NOTE DE SERVICE NUMÉRO 008-2009

SUJET : Circuit électrique V7 tous modèles – Nevada 750 MY 2009

OBJET : Allumage anormal du voyant EFI couleur ambre sur le tableau de bord

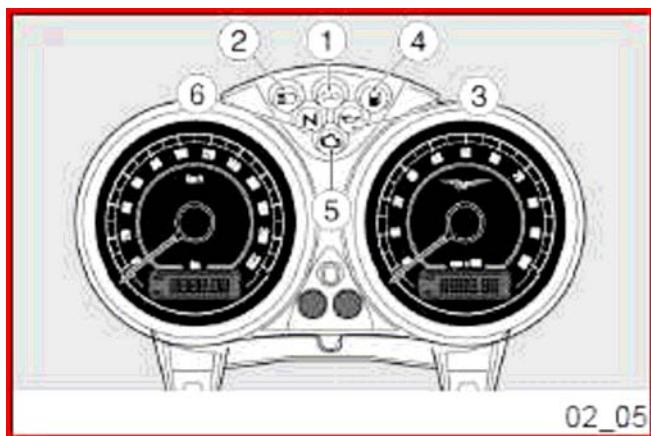
Cette nouvelle cartographie résout le problème de l'allumage anormal du voyant EFI couleur ambre sur le tableau de bord (rep. 5 en figure).

En ajout à la communication technique N°12 de l'année 2008 du 21/11/2008, nous vous informons qu'à partir de la version 7.0.4 d'Axone, disponible et télédéchargeable depuis le 15/09/2009 (ou de la version 6.0.0 de Navigator), il est possible, après avoir sélectionné la fonction **REPROGRAMMATION** et sélectionné la cartographie **V7NEVAD**, de reprogrammer la centrale du véhicule.

Nous vous prions donc de bien vouloir effectuer cette réparation avant la livraison sur tous les véhicules en stock et sur tous ceux qui passeront par votre garage à l'occasion des révisions de routine.

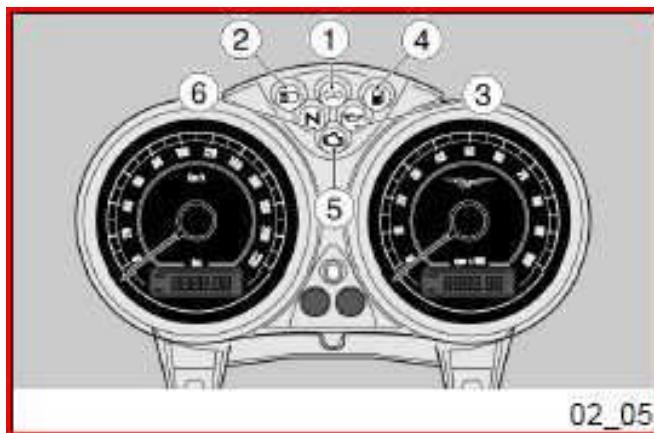
Cette nouvelle cartographie résout le problème de l'allumage anormal du voyant EFI couleur ambre sur le tableau de bord (rep. 5 en figure).

En ajout à la communication technique N°12 de l'année 2008 du 21/11/2008, nous vous informons qu'à partir de la version 7.0.4 d'Axone, disponible et téléchargeable depuis le 15/09/2009 (ou de la version 6.0.0 de Navigator), il est possible, après avoir sélectionné la fonction **REPROGRAMMATION** et sélectionné la cartographie **V7NEVAD**, de reprogrammer la centrale du véhicule.

Nous vous prions donc de bien vouloir effectuer cette réparation avant la livraison sur tous les véhicules en stock et sur tous ceux qui passeront par votre garage à l'occasion des révisions de routine.

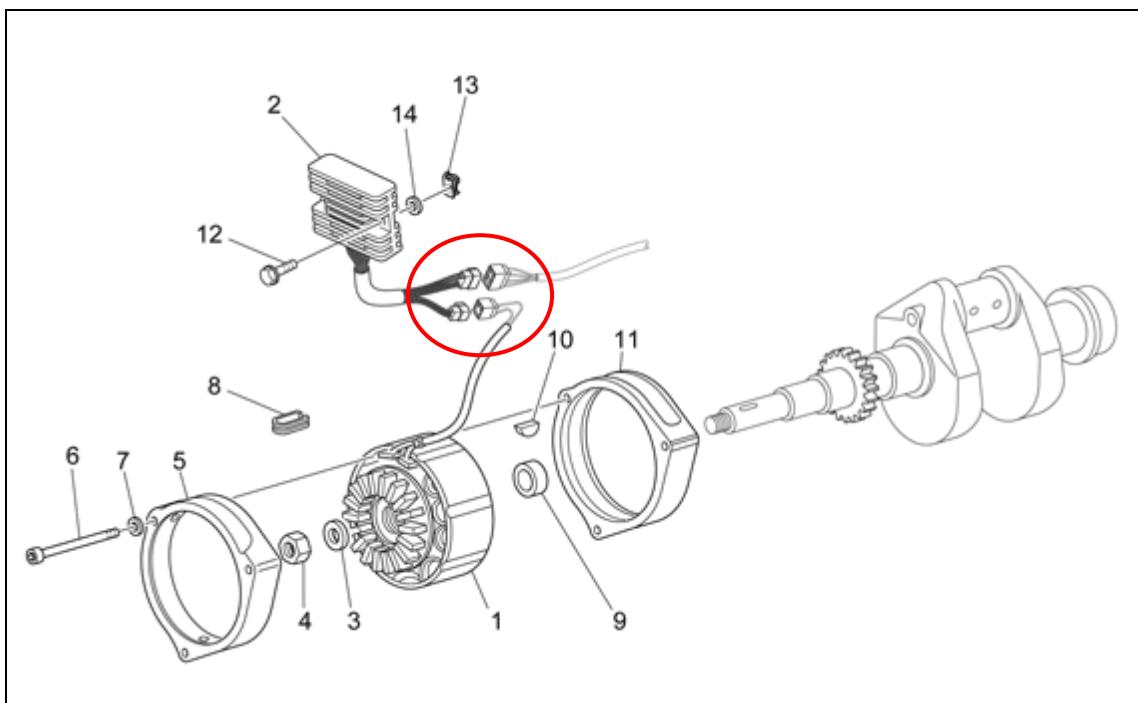
Certains véhicules peuvent présenter une surchauffe au niveau de la connexion entre l'alternateur et le régulateur de tension, dans la zone indiquée par la flèche rouge.

Dans ce cas, l'alternateur ou le régulateur de tension peuvent être endommagés ce qui peut avoir des répercussions sur la batterie du véhicule et sur le câblage électrique

CAUSES : connexion défectueuse spécialement en cas de vibrations accentuées et surchauffe conséquente du connecteur.

1. En phase de pré-livraison du véhicule, cercler la connexion entre l'alternateur et le régulateur de tension avec un collier courant afin de la sécuriser.
2. Lors du passage du véhicule au garage pour effectuer les opérations de révision prévues, vérifier la zone intéressée. En cas de signes de début de brûlure, by-pass la connexion originale entre l'alternateur et le régulateur de tension avec un by-pass mammuth par exemple, en coupant le faisceau en amont et en aval de la connexion même.

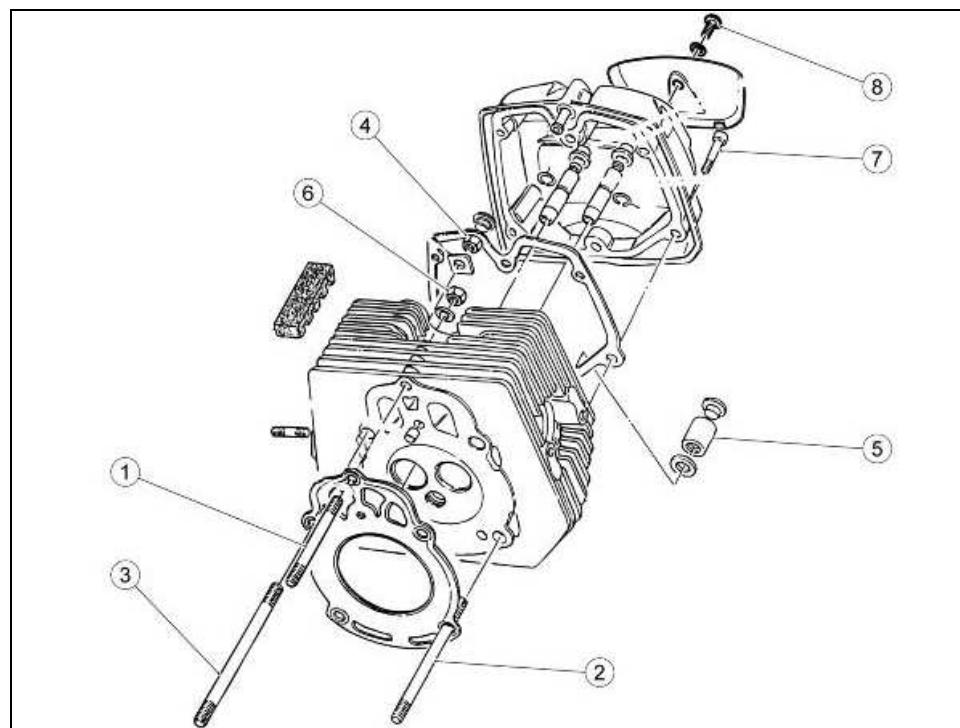
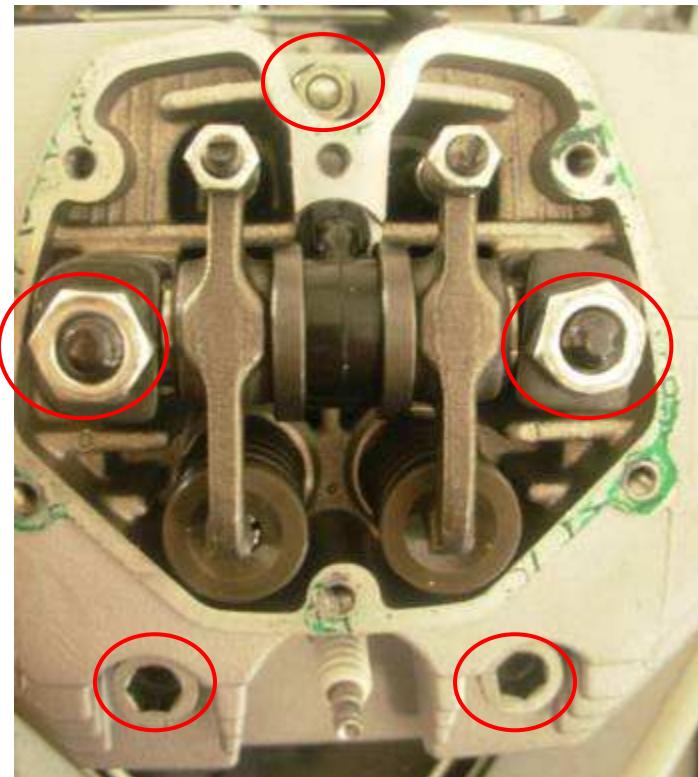
Nous voudrions vous rappeler l'importance de vérifier le serrage des goujons de la culasse à la première révision des 1000 km, comme décrit dans le tableau de l'entretien périodique.

Les écrous devant être contrôlés ont été mis en évidence sur le dessin :

Les couples de serrage prévus sont les suivants (voir la vue explosée) :

goujon (1) - Ecrou M8 (6) = 28 Nm

goujons (2) et (3) - Ecrou M10 (4) = 42 Nm

Tige filetée à écrou (5) = 25 Nm

Sujet : Contrôle du couple de serrage des vis de la culasse

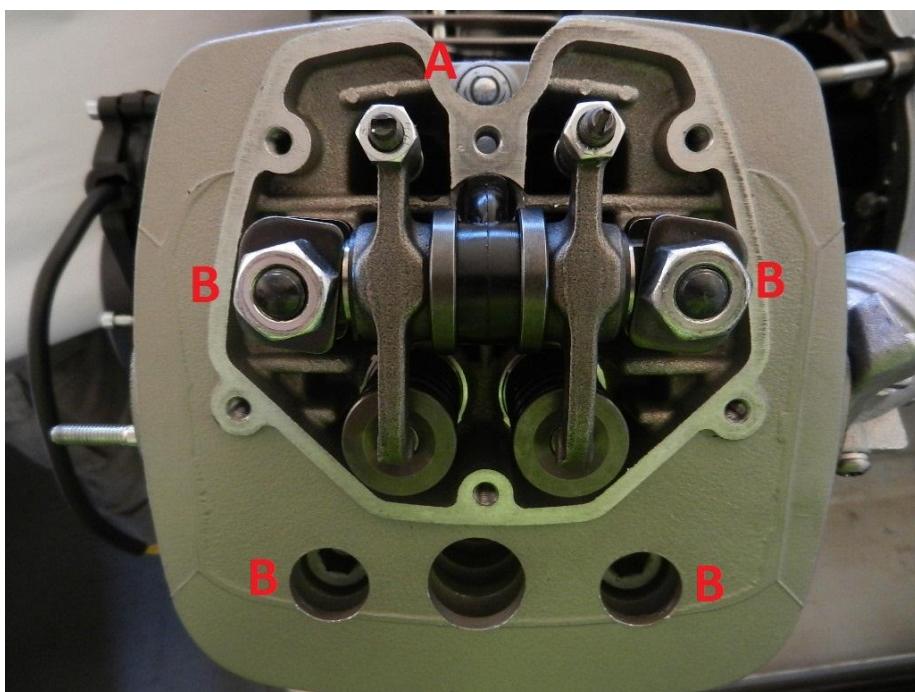
- Comme il est indiqué dans la Notice d'Utilisation et d'Entretien à la section « Tableau de l'Entretien programmé », il faut vérifier et éventuellement rétablir le couple de serrage lors de la révision des 1 000 km (600 miles).

A: 28 Nm (20.63 lbf ft)

B: 42 Nm (30.95 lbf ft)

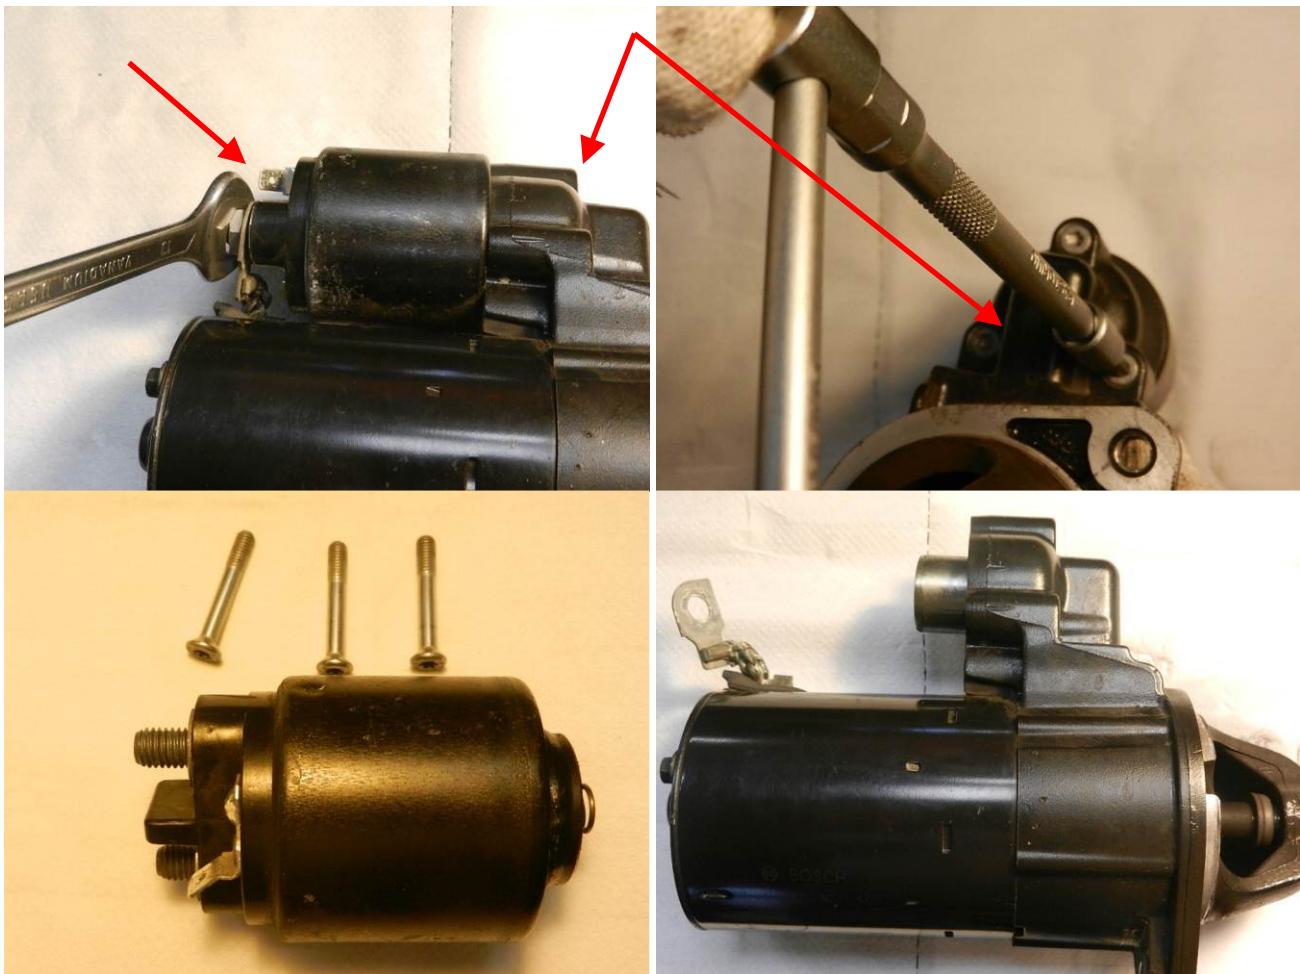
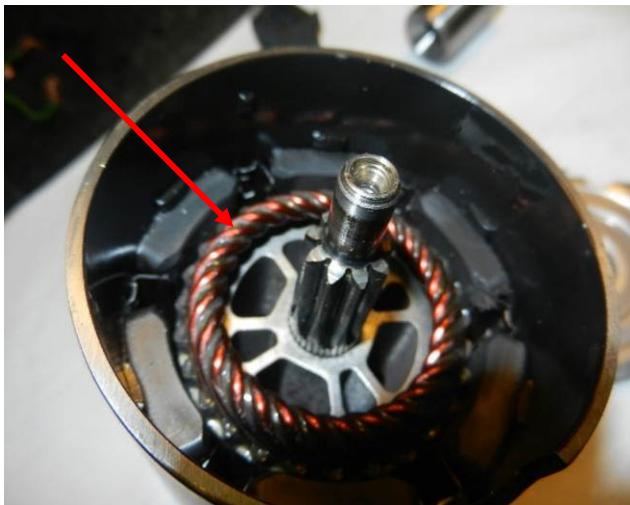
Face à certaines demandes de garanties concernant des **bruits ou difficultés de fonctionnement du démarreur**, nous vous signalons qu'il **n'est pas** nécessaire de remplacer ce dernier mais qu'il faut le remettre en état en effectuant son nettoyage comme expliqué ci-dessous :

- le démarreur est totalement encrassé dans la zone du pignon.

- Démonter les vis de fixation du solénoïde et extraire ce dernier

- Démonter le démarreur

- Nettoyer les mécanismes avec un produit dégraissant pour systèmes mécaniques du type WD40-P140 et lubrifier avec de la graisse du type AGIP GREASE MU2

- Nettoyer l'induit, le solénoïde et la fourchette

- Remonter le solénoïde, la fourchette et le caoutchouc

- Aligner les trous de la bague

- Remonter le corps du démarreur et le solénoïde

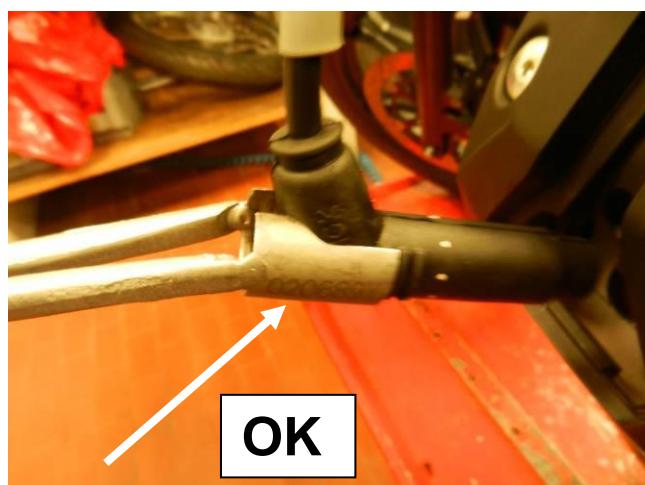
Pour faire suite à des signalements de régime moteur irrégulier, spécialement au ralenti, nous vous demandons de bien suivre les points techniques ci-dessous afin d'éviter de possibles détériorations des silencieux d'échappement :

- 1) Vérifier si les bougies montées sur le moteur sont de la marque NGK, modèle CPR8EB-9. Les autres types de bougies pourraient ne pas avoir une durée de vie suffisante pour garantir l'intervalle entre chaque entretien et de plus ne pas garantir les meilleures performances du véhicule.
- 2) Au moment de retirer les antiparasites, éviter les efforts d'extraction et les manipulations inadéquates pouvant les déformés ou compromettre leurs intégrités de fonctionnement.
- 3) Utiliser la pince réf : 020689Y en prenant soin de l'utiliser avec la bonne méthode, comme indiqué ci-dessous.

NOTE TECHNIQUE N° 008-2014**17-07-2014****Modèle : V7****Objet : Protection adhésive sur le réservoir d'essence**

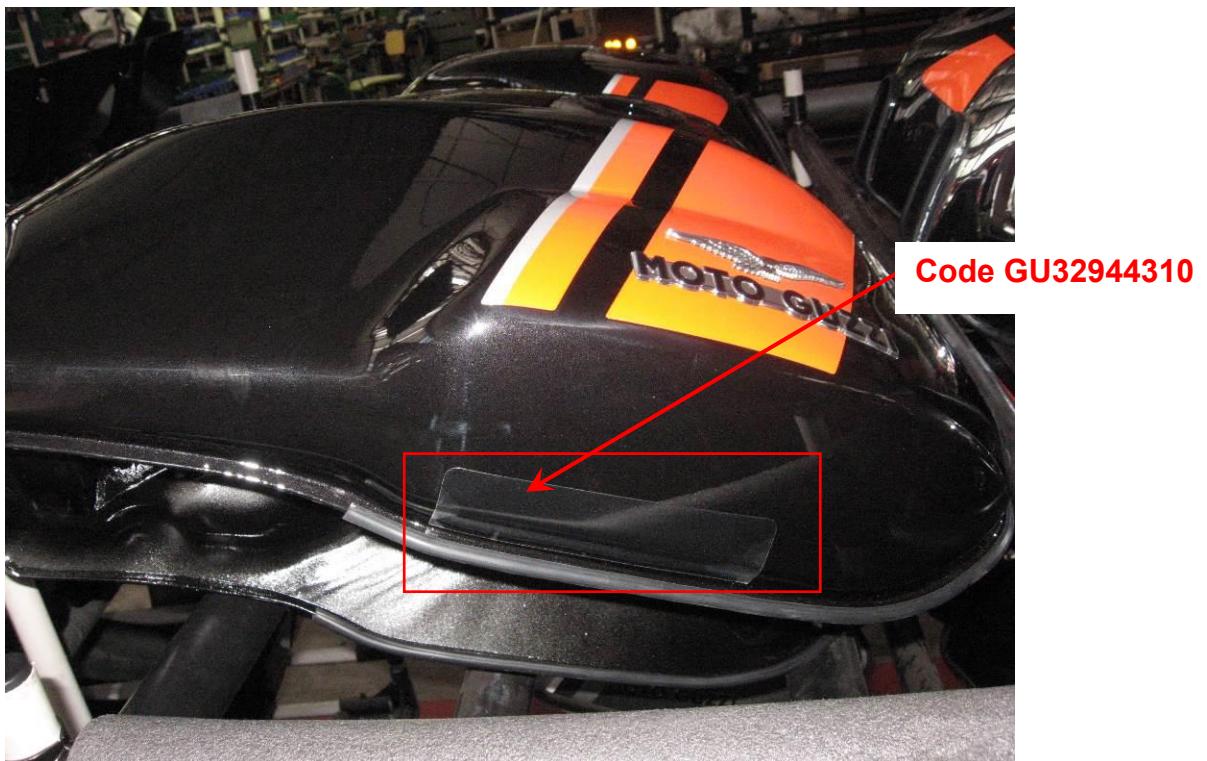
Afin de prévenir d'éventuelles frottements entre le câble haute tension de la bougie et le réservoir d'essence, nous vous informons qu'il faudra intercaler un film de protection adhésif transparent à la première occasion utile, comme indiqué ci-dessous.

- Vérifier que la zone où on doit appliquer l'adhésif est propre et sans trace de graisse.
- Appliquer le film adhésif **réf. GU32944310** sur la zone du réservoir indiquée, un sur la partie droite, l'autre sur la partie gauche, en prenant soin de ne pas créer de bulles d'air.

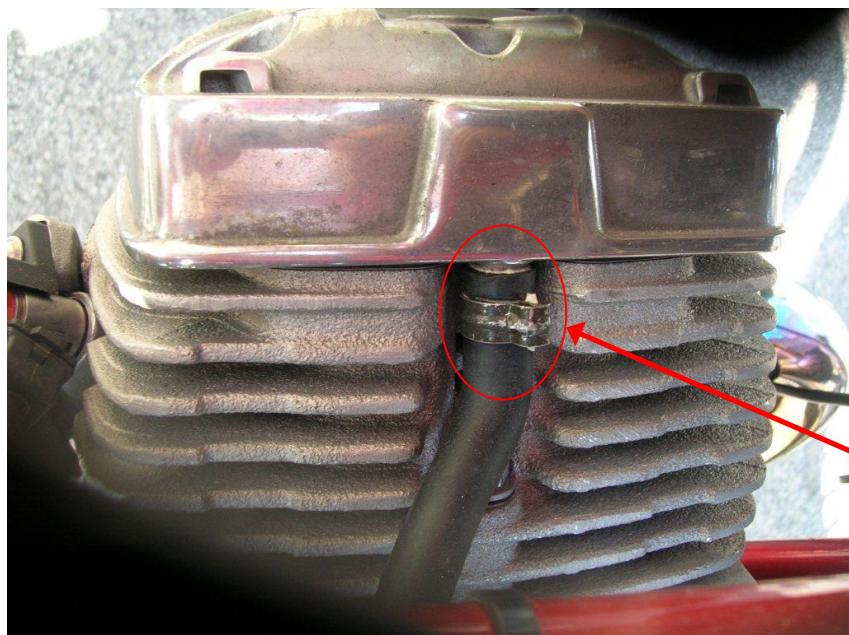
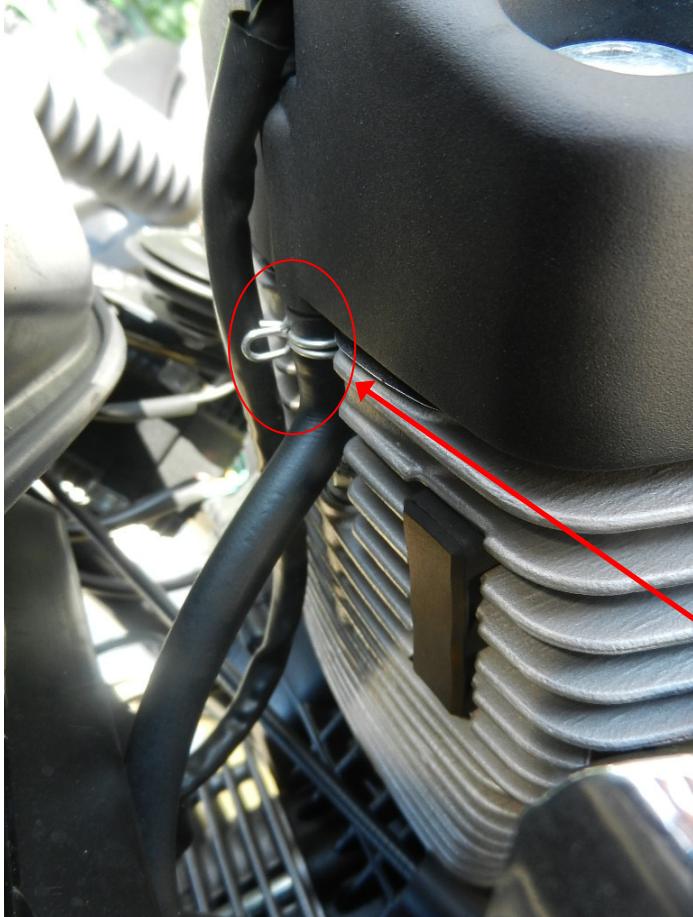
Sur les modèles et versions en question, il faut vérifier le type de collier de fixation des tuyaux Blow-by des cylindres droit et gauche. Si le collier est du type code AP8102239, le démonter, vérifier le bon état de l'extrémité du tuyau (si celle-ci est détériorée/coupée, couper le bout du tuyau ou bien remplacer le tuyau s'il est impossible de faire autrement) et remplacer le collier par le collier code Ap8201358.

Éliminer
CODE AP8102239

Insérer
CODE AP8201358

Sujet : ERRATA CORRIGE de la Note Technique 012-2012 - Câble du Commutateur à clé

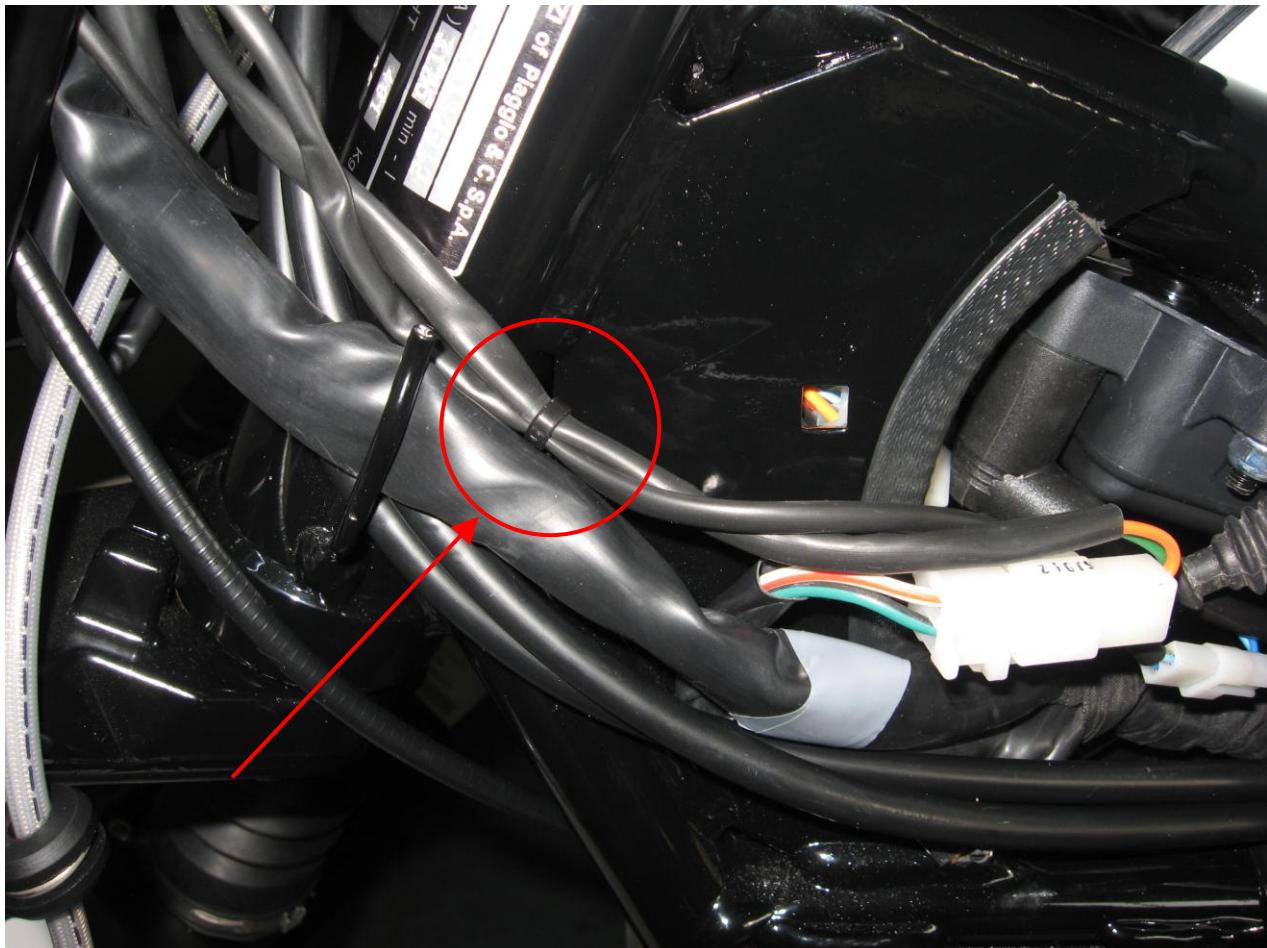
- Tourner complètement le guidon vers la droite et contrôler que la partie de câble du commutateur à clé (indiqué par la flèche sur la photo) soit souple et pas tendu.

REMARQUE : Le câble du commutateur à clé doit être lié au câble du clignotant avant G. avec un collier, comme montré sur la photo : le collier lie les 2 câbles (bloc et clignotant) et il ne doit surtout pas être fixé au cadre comme c'était le cas auparavant.

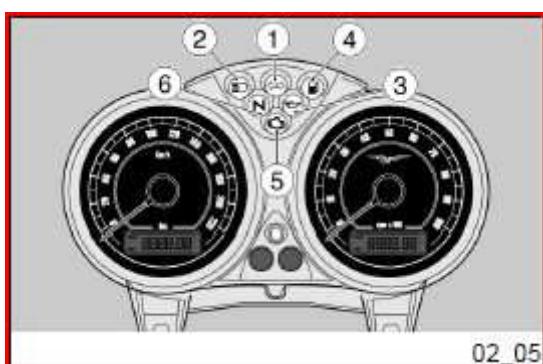
Vous trouverez ci-joint certaines signalisations, détectées en phase de pré-livraison, concernant des cas d'allumage anormal du voyant en question (de couleur ambre), marqué avec le numéro 5 dans la figure.

Cet allumage anormal du voyant est dû à une interférence électrique entre le câble du capteur de phase et le câble de la bobine de la moto, qui ne porte en aucune manière préjudice au fonctionnement du véhicule.

Pour résoudre cette problématique, il faut vérifier, et éventuellement modifier, le positionnement du câble du capteur de phase, qui doit être identique à celui de la photo reproduite ci-dessous.

SERRER AVEC DES COLLIER S LE SYSTÈME DU CAPTEUR DE PHASE AVEC LE SYSTÈME DE L'ALTERNATEUR, LE SYSTÈME DU RÉGULATEUR ET LE SYSTÈME ET LE CÂBLE DU KLAXON GAUCHE À L'ÉLÉMENT TRANSVERSALE DU CADRE (PHOTO 1).

SERRER AVEC DES COLLIER S LE CONNECTEUR DU CAPTEUR DE PHASE AU CÔTÉ GAUCHE DU CADRE EN LE POSITIONNANT LE PLUS ÉLOIGNÉ POSSIBLE DE LA BOBINE ET DES CÂBLES DE LA BOUGIE (PHOTO 2).
